7営設第2473号
令和7年12月1日

福岡県建築都市部営繕設備課長

新福岡県立美術館新築工事設計図書に関する質疑回答書

図面番号	A-011-1
日付	令和7年7月
工事名称	新福岡県立美術館新築工事
図面名称	PIT階平面図
承認者	株式会社隈研吾建築都市設計事務所 KENGO KUMA & ASSOCIATES
設計者	福岡県建築都市部営繕設備課 福岡市博多区東公園7番号
施工者	一級建築士事務所 東京都知事登録 第32752号 管理建築士 一級建築士登録 第319352号 宮原賀次
図面注記	A1: 1/200 A3: 1/400

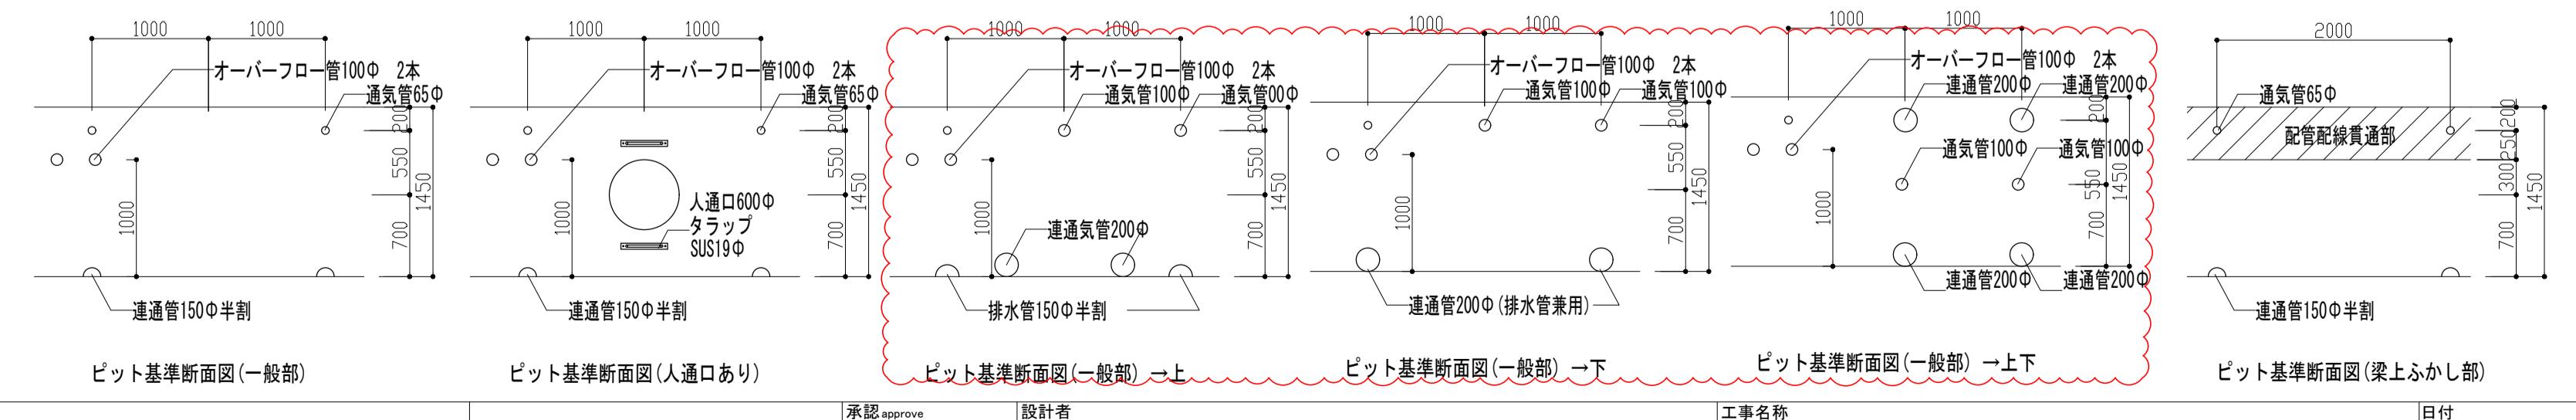
NO	図面番号	質 疑	回 答
11	数量 入札時数量書 P244	数量書 塗装工事に柱 AEP塗装 ケイカル板面(66m ²)が計上されていますが、該当箇所が不明です。計上範囲を御指示下さい。	柱ではなくトップライト部分のバックパネルの仕上です。 A-012_屋根伏図参照いただき、トップライトB X6~8B/Y3A~5範囲のバックパネル 15か所を計上しております。
12	数量 入札時数量書 P142	数量書 屋根工事に庇軒先幕板フッ素樹脂塗装Mg2%添加ガルバリウム鋼板t=0.5が1301m ² 計上されていますが、外壁面より出幅1500の外周廻り庇のみの計上数量でしょうか。その場合、積算数量は1063m ² となり大幅に異なる為、その他 計上範囲があれば御教示願います。	庇部分+2FLスラブ上を計上しております。
13	数量 入札時数量書 P131	壁 コンクリート面にフッ素クリア塗装232m ² が計上されていますが、該当範囲が不明です。該当範囲の分かる図面を御指示下さい。	外壁コンクリート立上り部分を計上しております。 2階・3階・4階の外壁立上り部分・1階風除室前の階段段部・スローフの立上り部分・1階バックヤード立上り部分を計上しております。
14	数量 入札時数量書 P132	ビット床 塗膜防水 7.5m ² ビット壁 塗膜防水 16.8m ² の該当位置が不明です。御指示下さい。	テープルリフト格納部を計上しております。
15	数量 入札時数量書 P133・A-011-1	ビット床 ホリマーセメント系塗布 防水 246m ² とありますが、平面図ではX2~2A・X12A~13部分の103m ² です。他に該当位置がありましたら御指示下さい。	別紙17-01を参照ください。消火槽、汚水槽、雑水槽が該当します。
16	数量 入札時数量書 P133・A-011-1	ビット床 超速硬化ウレタン防水 床(1110m ²)と天井(535m ²)の数量が異なりますが、PIT階平面図では天井防水範囲が不明です。御指示下さい。	A-011-1PIT階平面図の図面凡例より、蓄熱層の温水は天井を見ています。
